OPPDRAAG	<b>Simonsviken Næringspark</b>	DOKUMENTKODE	10263527-RIGberg-NOT-001
EMNE	Skredfarevurdering iht. TEK17	TILGJENGELIGHET	Åpen
OPPDRAAGSGIVER	<b>Simonsviken Næringspark AS</b>	OPPDRAAGSLEDER	Solveig Nøttestad
KONTAKTPERSON	Bjørn Frode Skaar	SAKSBEHANDLER	Solveig Nøttestad
KOPI	Aslaug Sæther	ANSVARLIG ENHET	10233013

## Uavhengig kvalitetssikring av skredfareutredning i Simonsviken næringspark, Bergen kommune

OPPDRAG	Simonsviken Næringspark	DOKUMENTKODE	10263527-RIGberg-NOT-002
EMNE	Tilsvar uavhengig kvalitetssikring av Skredfarevurdering iht. TEK17	TILGJENGELIGHET	Åpen
OPPDRAGSGIVER	Simonsviken Næringspark AS	OPPDRAGSLEDER	Solveig Nøttestad
KONTAKTPERSON	Bjørn Frode Skaar	UTARBEIDET AV	Solveig Nøttestad
KOPI	Aslaug Sæther	ANSVARLIG ENHET	10233013 Skred, naturfare og ingeniørgeologi

Figur 2-1. Klimadata fra AV-klima [11].

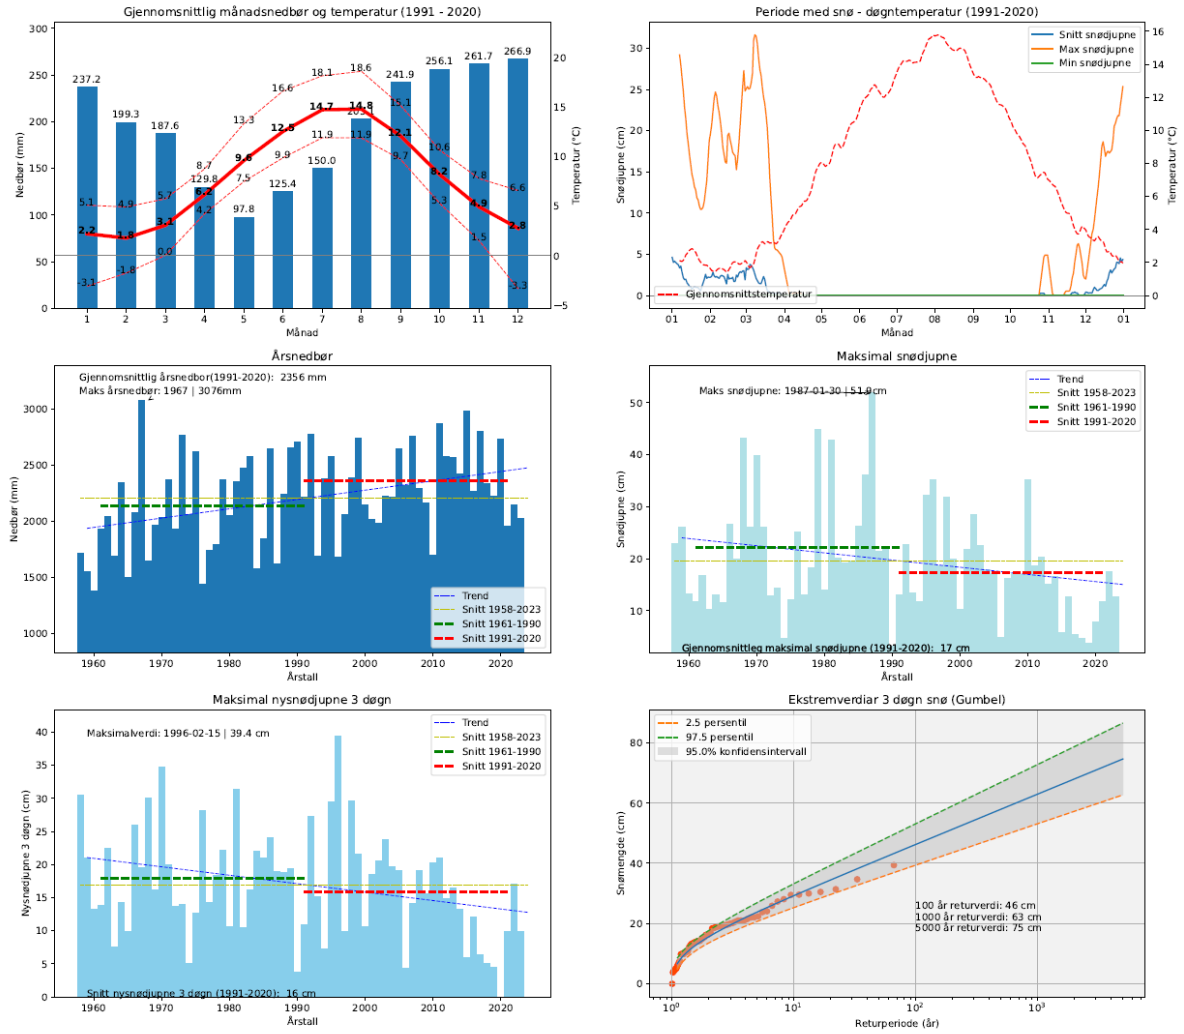
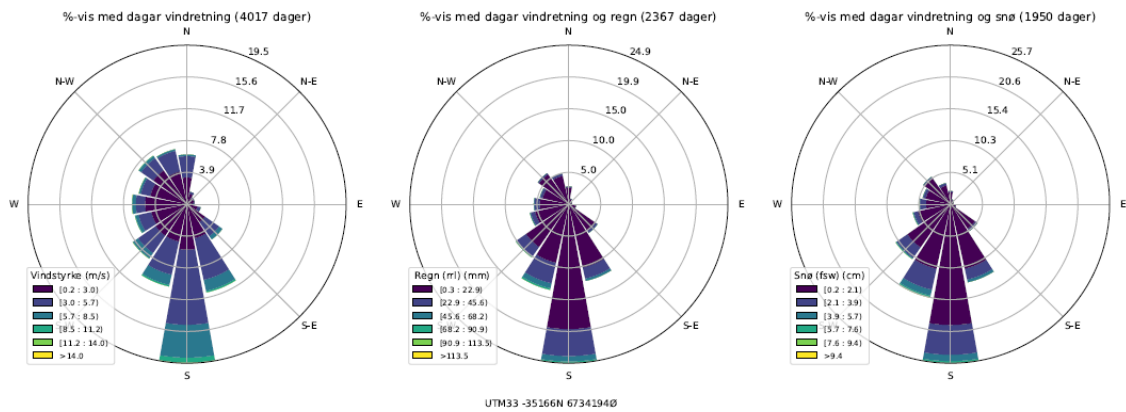
2.11.	Klimadata	ANM	Figur fra AV-klima kan med fordel gjengis.

2.11.	Klimadata	ANM	Figur fra AV-klima kan med fordel gjengis.	Figurer lagt inn
